4M Change Notice

1. 变更事项(工厂填写)		记录日	2022/11/29	记录人	邹百雨
Part Name	TRAF Packing	申报部门	研发部	工厂名	天波港联
Part No.	TRAF	管理编号			
Subject	TRAFrelay in tray is changed from flat to vertical				
变更事由	<input type="checkbox"/> 客户要求变更 <input type="checkbox"/> 原材料变更 <input type="checkbox"/> 品质问题改善 <input type="checkbox"/> 降低成本 <input type="checkbox"/> 提高品质 <input checked="" type="checkbox"/> 其他

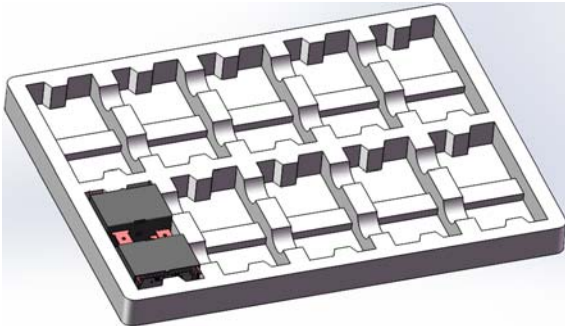
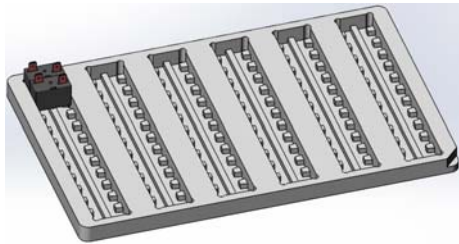
Item	Before Change	After Change
Contents	1. The relay in tray is flat 2. 20pcs/tray as below 	1. The relay in tray is vertical 2. 50pcs/tray as below 
	3. 800pcs/carton 4. Carton size: 478*388*224mm (L*W*H)	3. 5 trays/inner box, 2 inner boxes/carton, 500pcs/carton 4. Inner box size: 288*199*230mm (L*W*H) Carton size: 423*325*269mm (L*W*H)
